ACLARACIÓN No.2

San Salvador, 21 de julio de 2022

El Ministerio de Salud, a través de la UNIDAD DE GESTIÓN DE PROGRAMAS Y PROYECTOS DE INVERSIÓN, informa a todas las personas (naturales y jurídicas) que obtuvieron los documentos de la Solicitud de Ofertas del proceso SDO N°: OPEP-04-LPI denominado “EQUIPO DE LABORATORIO PARA UNIDADES COMUNITARIAS DE SALUD FAMILIAR”, que se ha realizado ACLARACIÓN 2 al Documento, producto de consultas efectuadas por posibles participantes, como se detalla a continuación:

DETALLE N°1

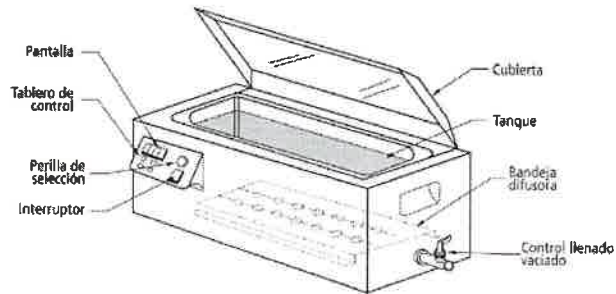
12.	ÍTEM 2, CODIGO MINSAL 60402053 denominado “Baño maría de acero inoxidable para ensayos microbiológicos”. Y con respecto a la característica técnica N°9 “Una (1) bandeja difusora de acero inoxidable”, favor de aclarar, ¿A qué se refieren con bandeja difusora? y agregar imágenes sobre este tipo de bandeja.	Se aclara que la bandeja difusora es la bandeja perforada o rejilla, que sirve como accesorio para dar soporte y sostener recipientes que se utilizan en el baño de maría, como frascos o matraces. Se muestra DETALLE N°1 adjunto.
